MRAe

**Avis sur la création d'ombrières photovoltaïques destinées à
accueillir des pommiers entre les rangées et intégrant
un bâtiment agricole à Libaros - Hautes-Pyrénées**

N°Saisine : 2024-13016

Avis émis le 15 avril 2024

Figure 2 : Plan de masse du projet (source : étude d'impact)

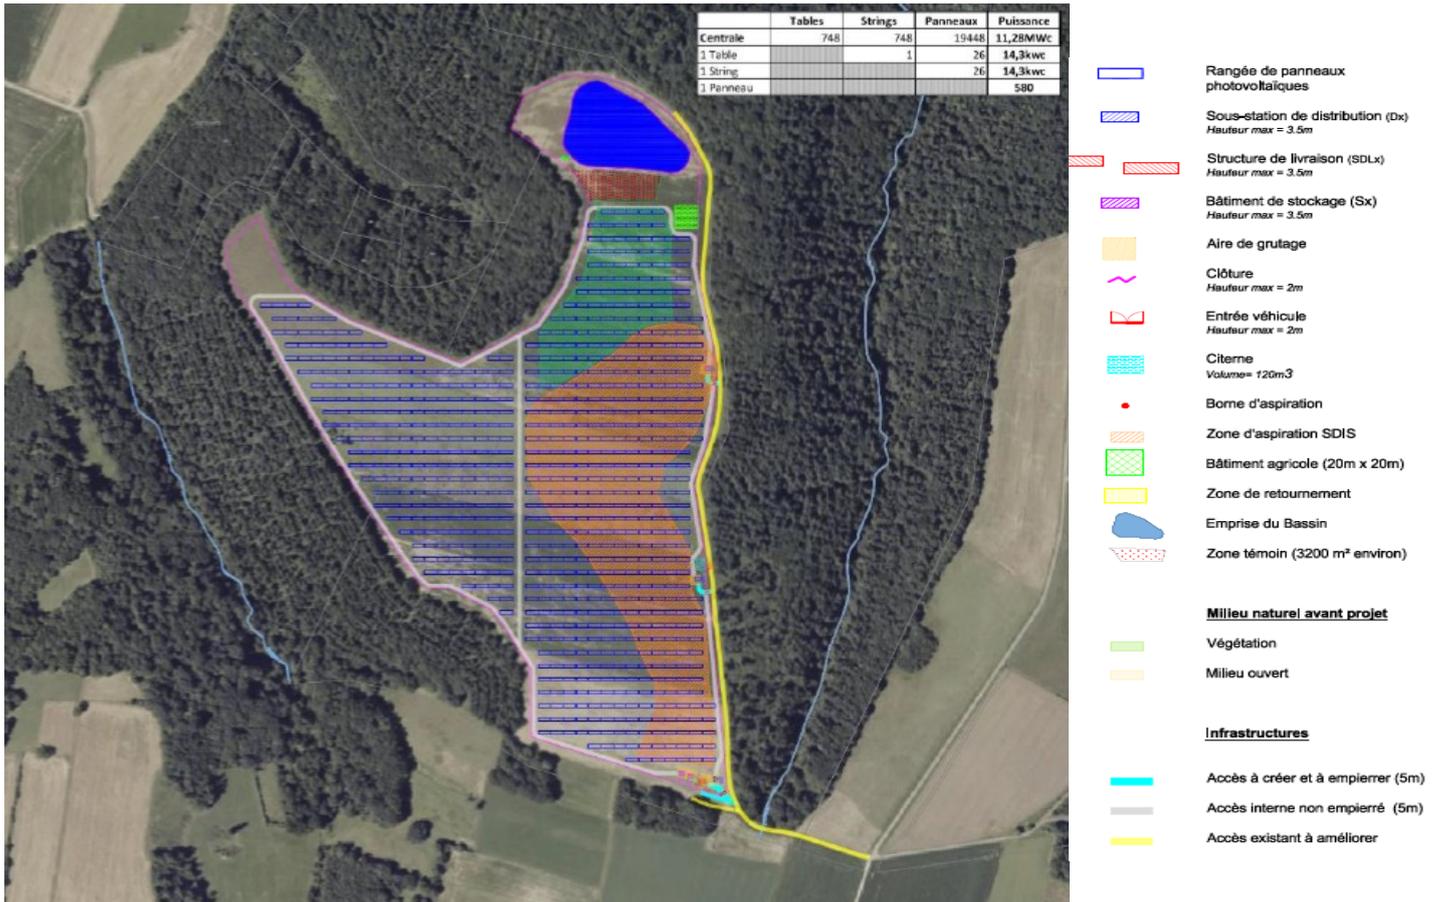
L'étude d'impact comporte des imprécisions sur la distance des équipements électriques photovoltaïques vis-à-vis de ces boisements, ainsi que les incidences que le projet est susceptible de générer sur ces derniers du fait des prescriptions émises par le SDIS⁶ et par l'Office National des Forêts (ONF)⁷, ainsi que sur le choix du positionnement du bâtiment agricole de 800 m² très proche de la lisière de la forêt.

La MRAe recommande de mieux décrire les boisements périphériques de l'aire d'étude et leurs niveaux d'enjeux. Le positionnement précis des installations photovoltaïques vis-à-vis des boisements doit être confirmé pour permettre d'en évaluer les incidences environnementales directes et indirectes (risque de chute d'arbre sur les installations et préconisations du SDIS et de l'ONF).

À l'échelle du site retenu, l'exploitant présente quatre variantes d'implantation possibles. La variante retenue constitue pour la MRAe la variante de moindre impact parmi les quatre proposées, mais elle ne constitue pas la solution de moindre impact. En effet, son positionnement¹⁰ à moins de 30 mètres des lisières boisées qui ceinturent la centrale va à l'encontre des préconisations émises par l'Office National des Forêts (ONF). Une solution réduisant l'emprise du projet afin de respecter ces préconisations aurait logiquement dû être étudiée (voir § 2.1)
